Modulo per la presentazione delle osservazioni per i piani/programmi/progetti sottoposti a procedimenti di valutazione ambientale di competenza statale

ID: Codice procedura (ID_VIP/ID_MATTM): 12691

“Progetto di un impianto eolico denominato "Pitigliano" ubicato nei comuni di Pitigliano (GR) e Sorano (GR) costituito da 20 (venti) aerogeneratori di potenza nominale 7,0 MW per un totale di 140,0 MW con relative opere connesse ed infrastrutture indispensabili”

Immagine 1. Vincoli ex art. 136 del CBC dal PIT della Regione Toscana e zona approssimativa dove è progettato l'impianto industriale.

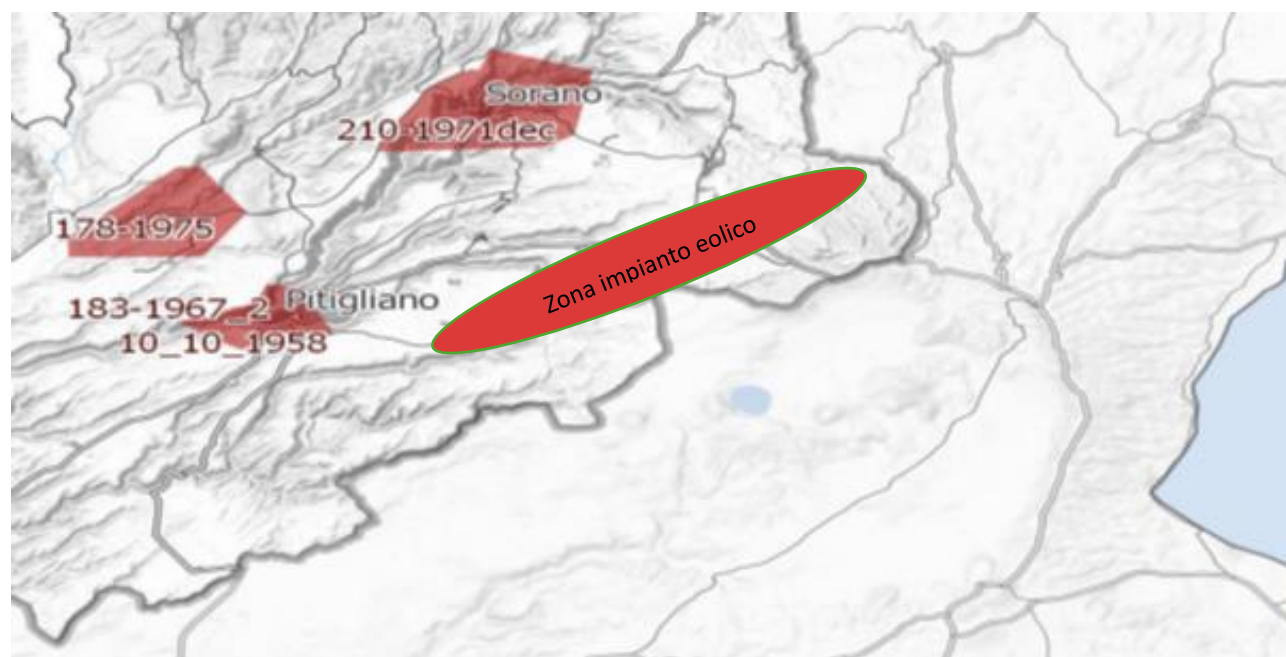
Al contrario si evidenzia che l'impianto eolico industriale citato non solo ricadrebbe con tutti e 20 gli aerogeneratori all'interno delle fasce di rispetto di 3 km dei due vincoli paesaggistici di notevole interesse pubblico esistenti nella Regione Lazio e con una parte di essi nel vincolo paesaggistico del centro abitato di Sorano (GR), quindi in aree non idonee all'installazione di impianti di energia rinnovabile. Addirittura, alcuni aerogeneratori sarebbero ubicati a poche centinaia di metri dai perimetri dei due vincoli paesaggistici laziali ex art 136 del CBC. (Nell'Allegato n. 3 sono riportate le immagini che illustrano in maniera dettagliata quanto affermato).

E ancora, come sostiene la stessa Proponente, parte dell'impianto si verrebbe a trovare a 3,5 km dal centro abitato di Sorano. Infatti, due degli aerogeneratori WTG 08 e 09, sono addirittura all'interno delle fasce di rispetto dei 3 km del vincolo paesaggistico di notevole interesse pubblico ex art 136 del CBC. Si evidenzia che così si crea

un'ulteriore incompatibilità con la tutela del Paesaggio.

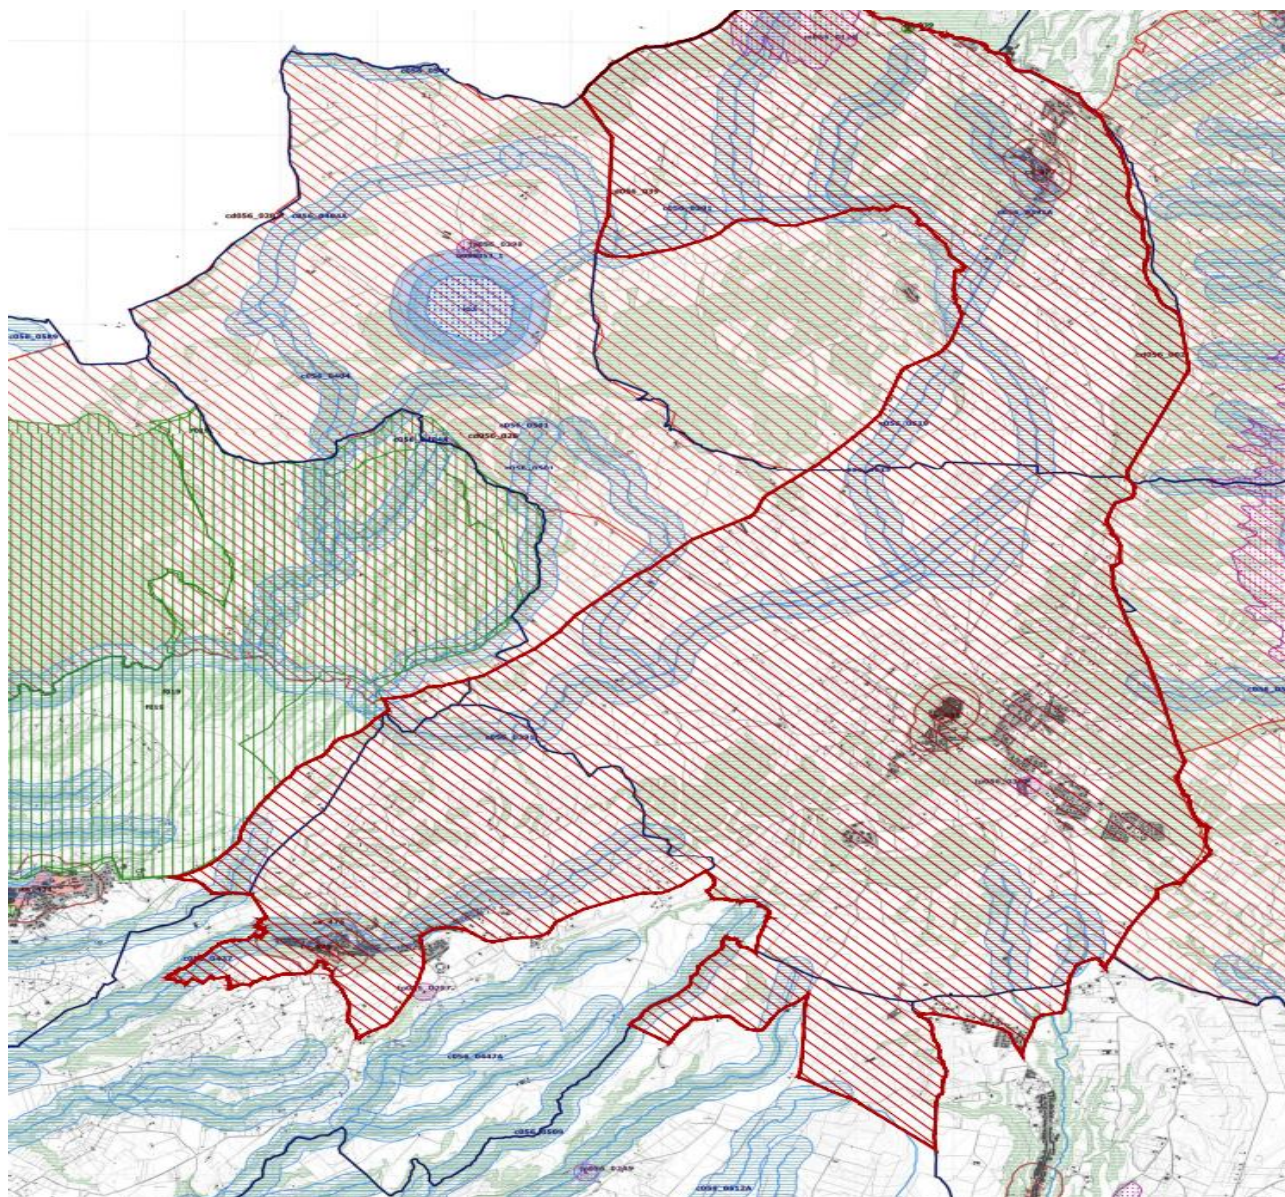
Come è illustrato nell'immagine si ribadisce che l'impianto industriale *Pitigliano* ricade completamente all'interno delle fasce di rispetto dei due vincoli di notevole interesse pubblico e lambisce quelle di un terzo vincolo e quindi come affermato dal Consiglio di Stato nelle sentenze citate, l'impianto è insediato in area non idonea ai sensi dell'art. 20 comma 8 lettera c quater del D.Lgs. n. 199/2021 e ss.mm.ii al contrario di quanto sostiene la proponente.

Si ricorda inoltre che il vincolo dell'*"Orlo della Caldera di Latera"* ha cucito insieme i due vincoli enunciati e già esistenti della *Conca del Lago di Bolsena* (D.M. 24.10.1960 e D.M. 22.05.1985) e la *Conca del Lago di Mezzano* e territorio circostante (DM 22.05.1976 "*Conca del Lago di Mezzano e territorio circostante*" e DM 22.05.1984 "*Selva del Lamone*") testimoniando, se ce ne fosse stato ancora bisogno, il notevole pregio paesaggistico di tutta l'area. Pregio paesaggistico arricchito dal valore naturalistico della confinante Riserva Naturale regionale *Selva del Lamone* con la sua Area Contigua e i vari siti *Natura 2000* e le due aree di importanza internazionale per gli uccelli, *IBA 099 Lago di Bolsena* e la *012 Selva del Lamone*. Inoltre, si segnala anche l'impatto sulle tradizioni agroalimentari con la zona DOC vino bianco di Pitigliano, del Pecorino Toscano DOP, dell'olio extravergine di oliva DOP Canino, la Lenticchia di Onano, il vino Aleatico e il fagiolo del Purgatorio di Gradoli, la patata di Grotte di Castro, l'Aglio Rosso di Proceno e altri pregiati prodotti tipici locali del *Biodistretto del Lago di Bolsena* che comprende anche i comuni laziali interessati dall'impianto industriale.

Immagine 3. Cumulo di una parte di impianti eolici, fotovoltaici e geotermici industriali in progettazione ed esistenti intorno all'eolico industriale *Pitigliano*.

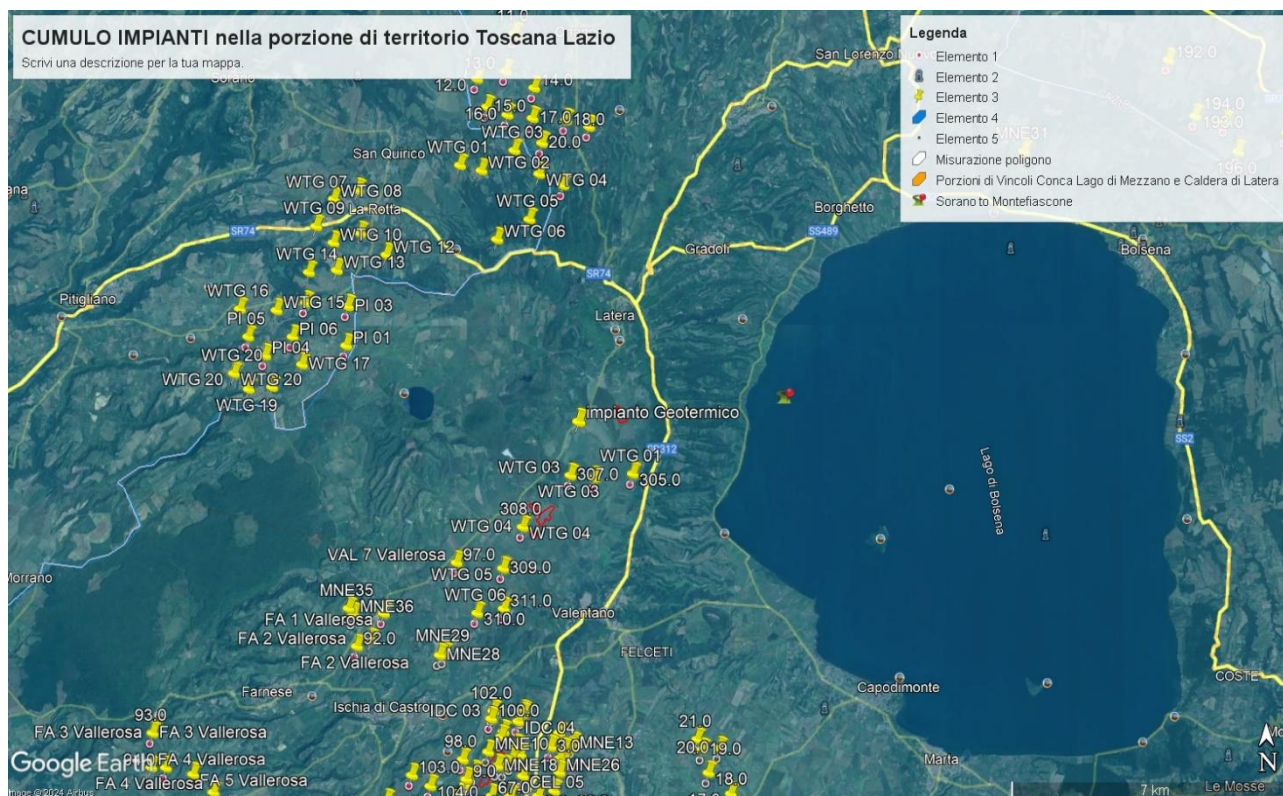
definire l'area di visibilità dell'impianto eolico industriale, **ma anche il modo in cui l'impianto viene percepito all'interno del bacino visivo**. Le analisi visive debbono inoltre tenere in opportuna considerazione **gli effetti cumulativi derivanti dalla presenza di più impianti**". Nella Relazione Paesaggistica e nello Studio di Impatto Ambientale prodotte dalla proponente come già evidenziato è stato ignorato il vincolo paesaggistico di notevole interesse pubblico ex articolo 136 del Codice dei Beni Culturali "*Ambito paesaggistico, geologico e geomorfologico dell'Orlo della Caldera di Latera ...*". Non vengono nemmeno citati gli impianti eolici in progetto al MASE, il *Rempillo* (6 aerogeneratori) e un altro in verifica amministrativa di 14 aerogeneratori e 72,6 MW. Ad oggi nei territori di Pitigliano, Sorano e in quello limitrofo potenzialmente potrebbero essere insediati 40 aerogeneratori alti 200 metri e larghi 170. Ma la Proponente si guarda bene dal citare gli altri impianti che creerebbero il cumulo e quindi maggiore impatto. Infatti, sul territorio della *Città del Tufo* (Sorano e Pitigliano) impatterebbero anche l'impianto eolico *Montarzo* di Onano con 13 aerogeneratori dalle dimensioni ricordate, l'altro eolico industriale nel territorio di Valentano con sette aerogeneratori (stesse dimensioni), gli impianti di Farnese con un minieolico di 3 Torri alte 60 metri già installate in località *Poggio del Crognolo* e l'impianto eolico industriale *Vallerosa* (7 aerogeneratori alti 200 metri e larghi 158 metri) in procedura VIA presso la Regione Lazio. Inoltre, altri impianti del minieolico già presenti a Valentano, Cellere e Piansano e due progetti eolici industriali con le stesse dimensioni (200 m x 170 m) nel Comune di Ischia di Castro. La valutazione del cumulo non prende in considerazione neanche gli impianti industriali di fotovoltaico e agrivoltaico in progetto a Farnese, Valentano, Ischia di Castro, Cellere e neppure l'impianto geotermico in procedura VIA al MASE, progettato nella *Caldera di Latera*. Quindi è stata effettuata una valutazione del potenziale impatto cumulativo non veritiera a dispetto di quanto affermato dalla Proponente che sostiene di aver preso in considerazione uno spazio di 10 km intorno al suo impianto per gli impatti che si creerebbero.

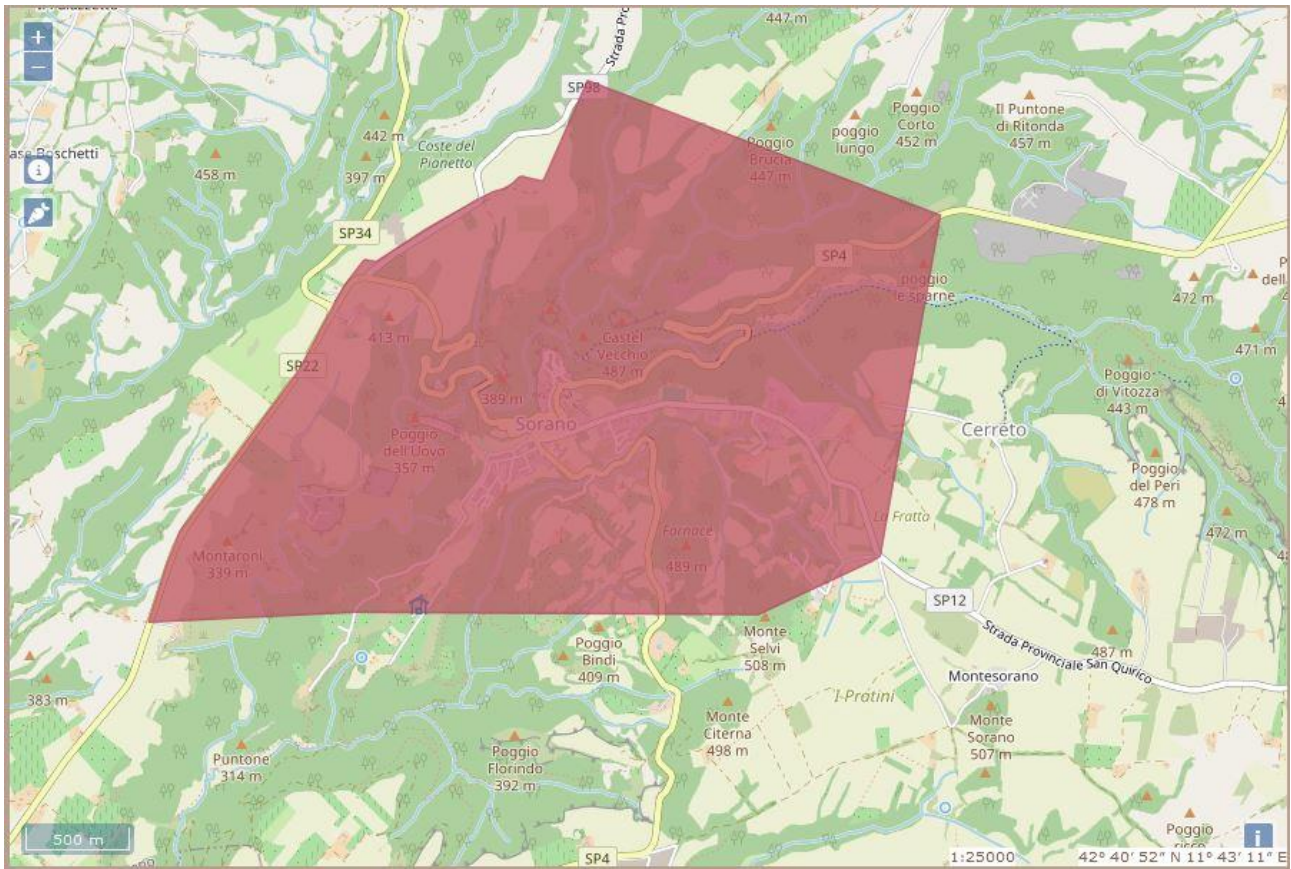
per il Comune di Pitigliano Codice Vincolo **90484** “*Zona del Centro Storico di Pitigliano ed area circostante caratterizzata da memorie storiche e da monumenti insigni*”, l’unico aerogeneratore interno alla fascia di rispetto di 3Km è il n.WTG.16 ml.2.900,00;

gli unici aerogeneratori interni alla fascia di rispetto di 3Km sono il n.WTG.07 ml.2.500,00 e il n.WTG.08 ml.2.300,00.

IMMAGINE n. 4 Mappa della intervisibilità degli impianti eolici elaborata dall'Associazione nazionale Amici della Terra. La mappa non è aggiornata comunque rende molo bene dell'enorme impatto visivo creato dal cumulo degli impianti.

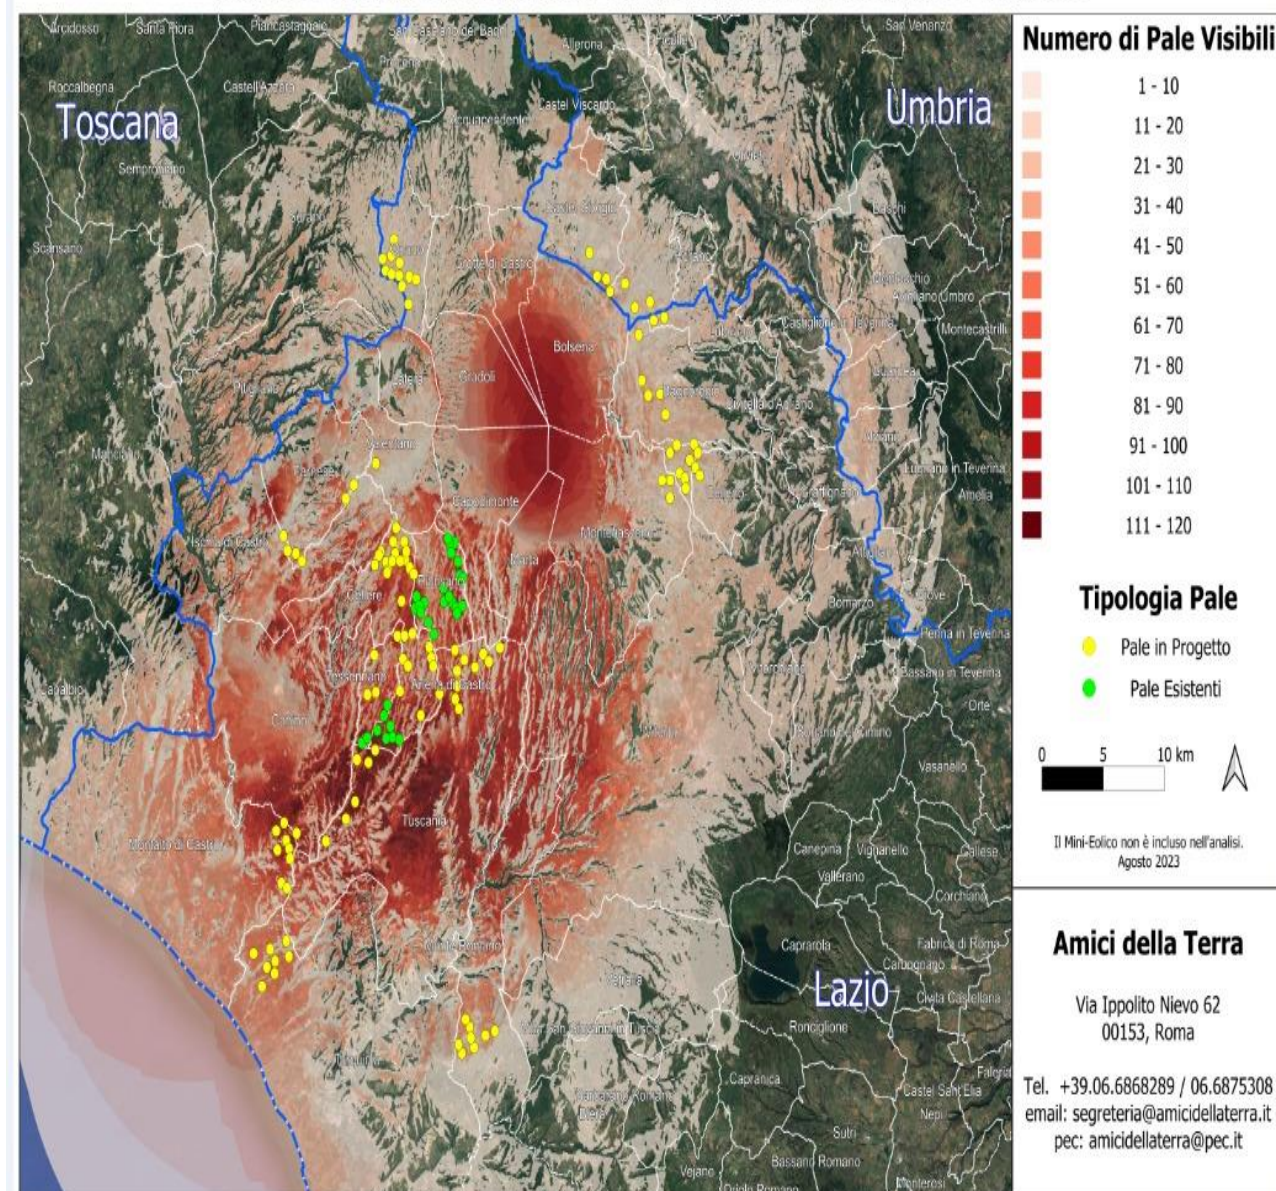
Se agli impianti eolici rappresentati qui sopra, che non comprendono né l'impianto eolico *Pitigliano* né le altre 14 pale del progetto eolico in verifica amministrativa sempre nel territorio di Pitigliano, si aggiungono le migliaia di ettari (7000 finora) di territorio occupato dagli impianti fotovoltaici e agrivoltaici e dalle altre tipologie **appare chiaro il numero spropositato degli impianti FER nella Toscana meridionale e nella Tuscia.**
